問題点マップ 駅舎

問題点マップ 道路区間（駅東側）

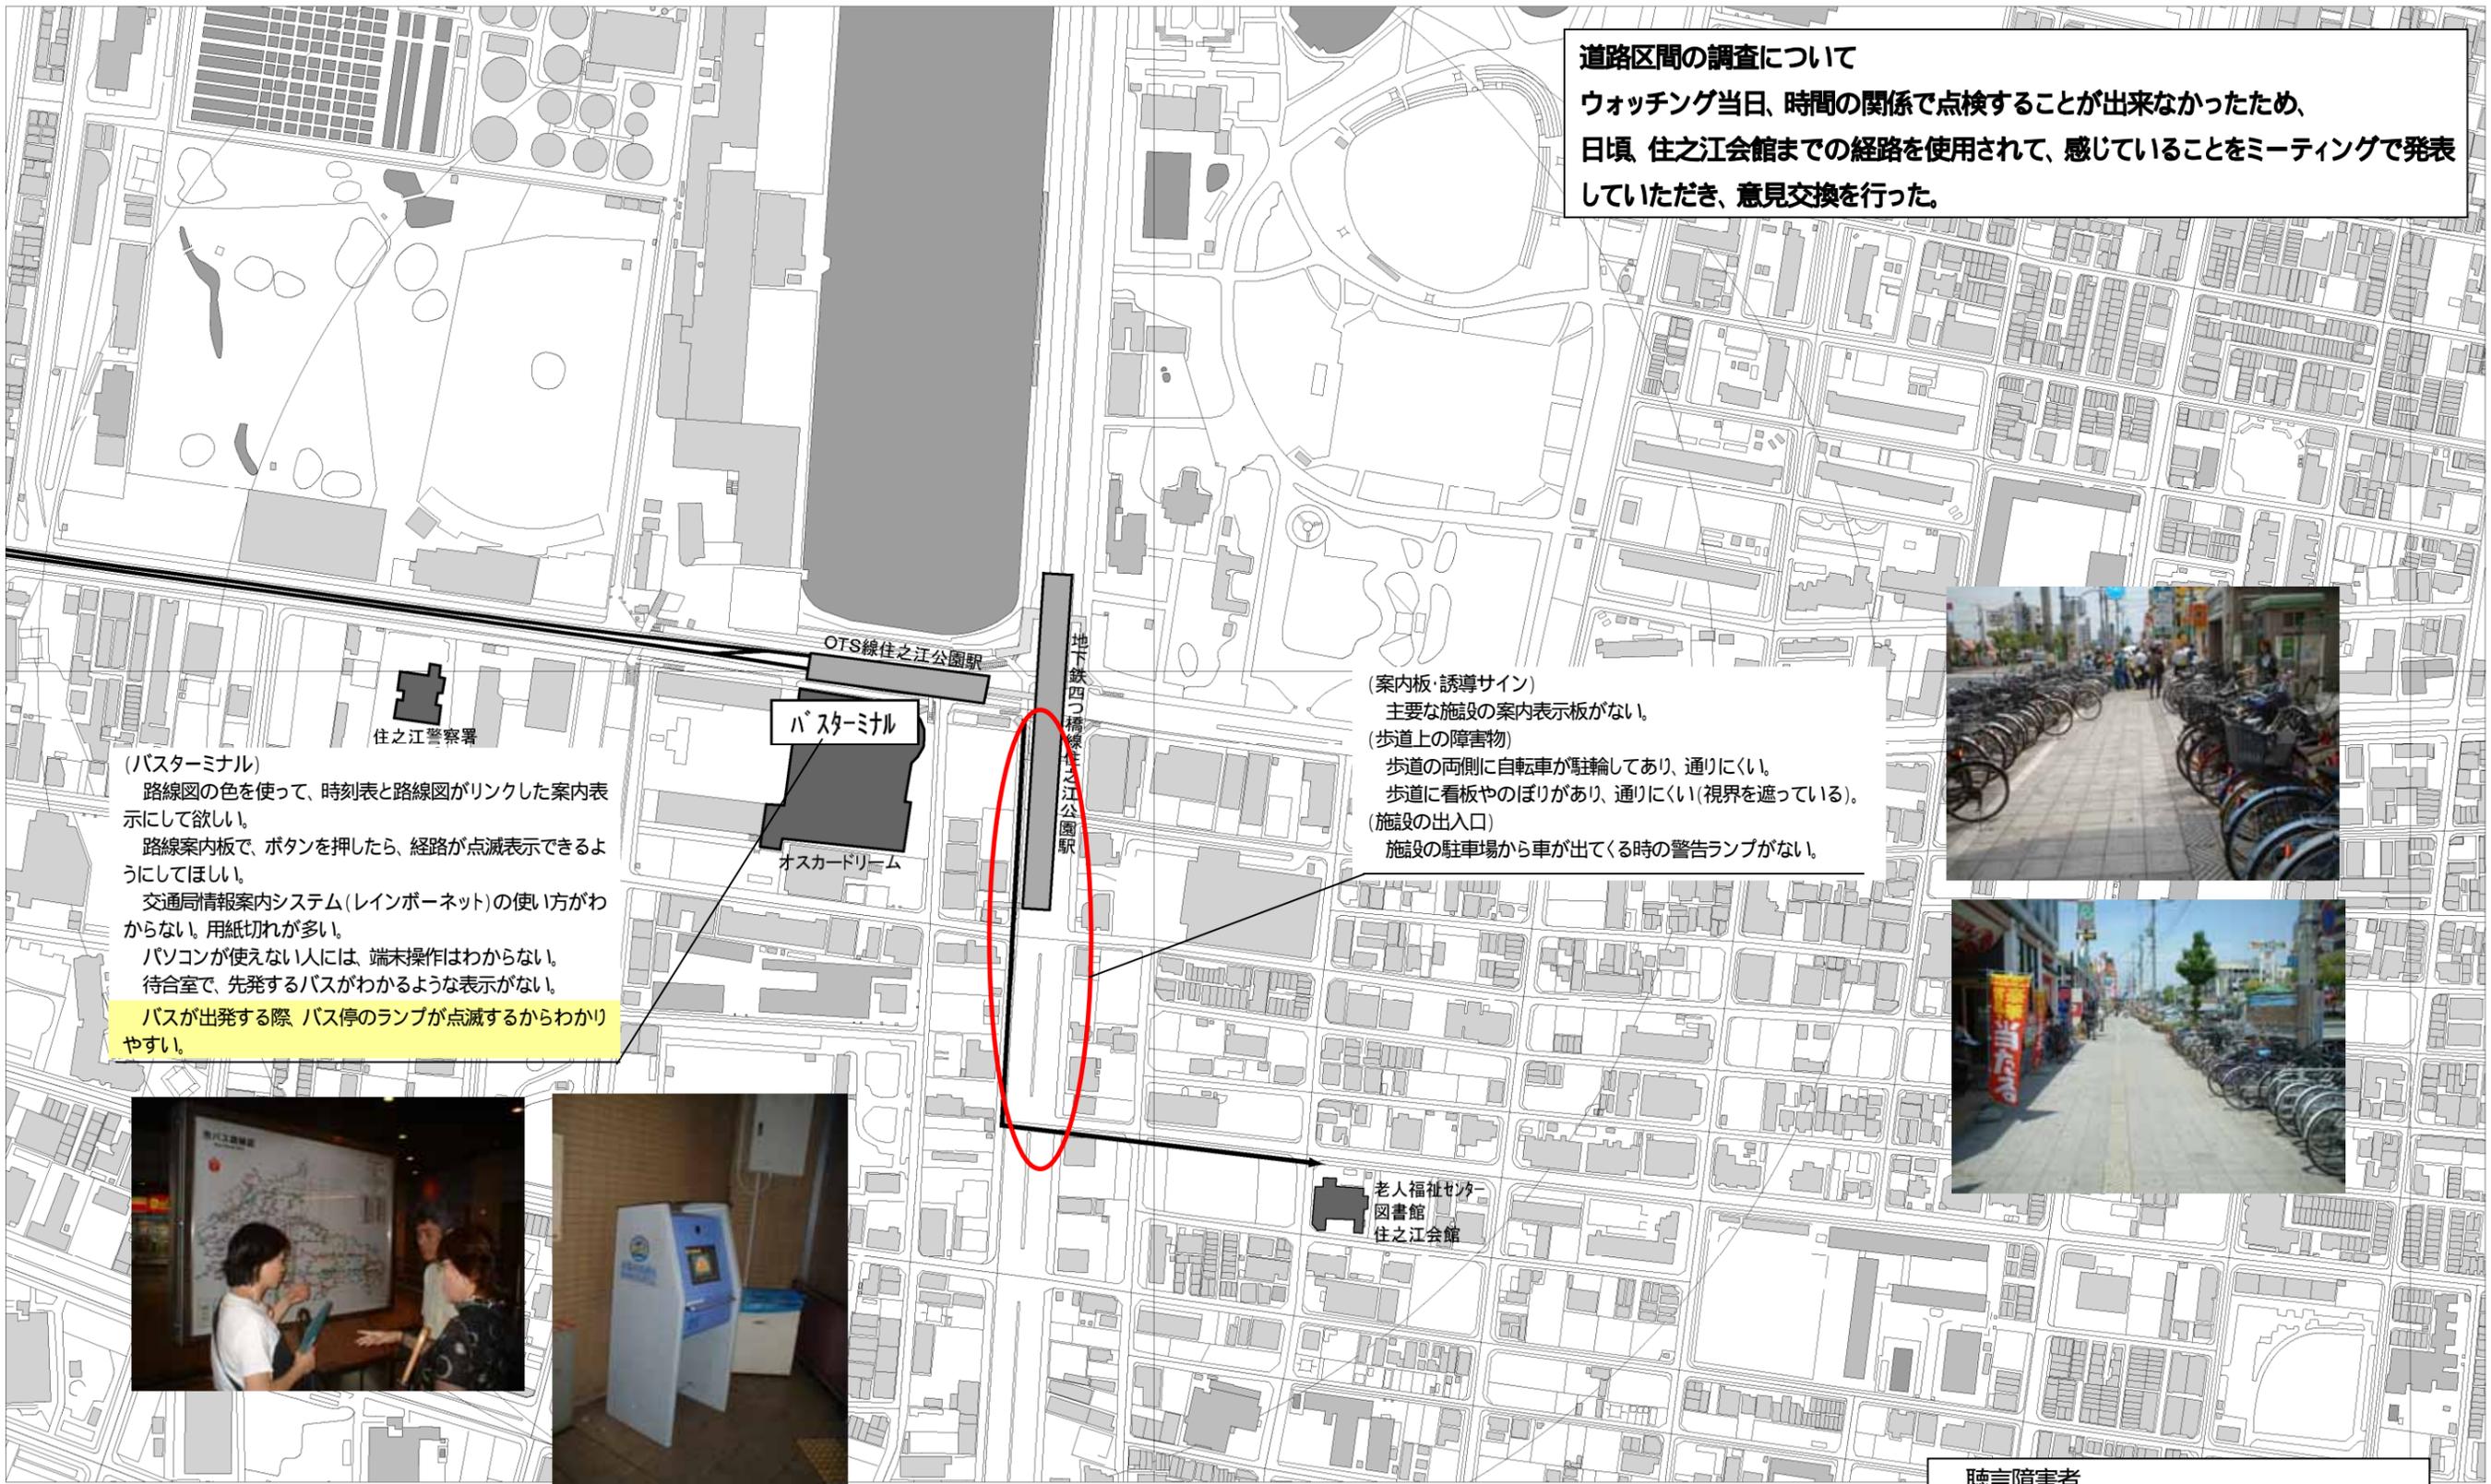
- 駅舎内の案内板が少ない。
- 矢印の表示(上の階と直進の違い)がわかりにくい。
- 駅員の対応について
 - 手話によるコミュニケーションがとれない。
 - 不明な点があっても駅員を呼びにくい。
 - 筆談用のメモを持って来るなどの確な対応ができていない。
- 関西弁でなく、標準語で対応してほしい。
- 券売機でトラブルがおきた時、駅員の顔が見えて対応できるようにしてほしい。

- ニュートラムホームの案内表示が小さく目立たない。
- 次の駅がどこなのかわかりにくい。

- 競艇開催時は混雑して不便

- どこへ行くエレベーターなのか、乗らないとわからない。
- 非常ボタンを押しても音声応答だけでは、SOSが伝わったかわからない。

- 改札、階段付近からトイレ表示が見えない
- トイレ表示が小さいのでトイレ近くまでいかないとわからない
- 男子トイレに非常ボタンがない。

- (構造) 緊急時を知らせる表示板がない。
- 公園、区役所方面へのエレベーターがない。

(案内板・誘導サイン)
案内表示板は、階段やエスカレーターを降りた所に設置してほしい。

- 異常時に対応した案内表示がない。
- 改札付近にも電車の発車案内がほしい。

- 路線図と券売機内の表示している色が一致していない。
- 路線図の主要な駅(新大阪、梅田、なんば等)の表示は大きくしてほしい。

- 地下鉄からニュートラムの改札階へは階段でしかいけけない。
- 緊急時を知らせる表示板がない。
- くねくねして長いいため経路がわかりにくい。

- 赤バスの乗り場の案内がわかりにくい。
- 駅周辺案内図に公共施設を強調した表示にすればわかりやすい。
- 夜の一人歩きは怖いと感じる

- エレベーターまでの通路が、長くてくねくねしており、他の人とぶつかる。
